改善箇所説明図

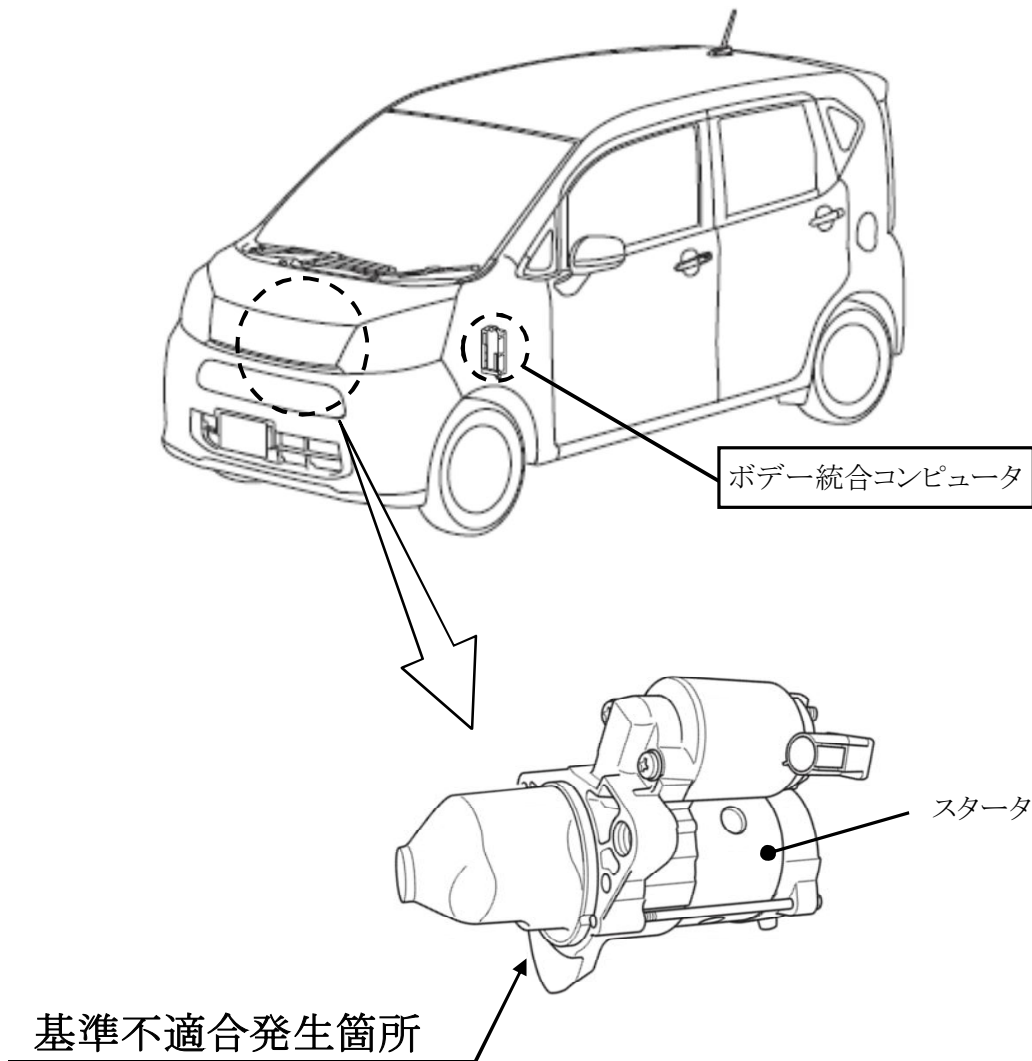
プッシュスタート付車のエンジン始動装置(スタータ)において、スタータ作動制御プログラムが不適切なため、プッシュスタートボタンの操作の直後に、シフトをPからNレンジに操作をすると、スタータ内部が焼きつくことがある。そのため、スタータ内部が固着により異音が発生し、そのまま使用を続けると、最悪の場合、エンジンが始動できなくなるおそれがある。

全車両、スタータ作動制御プログラムを変更する。
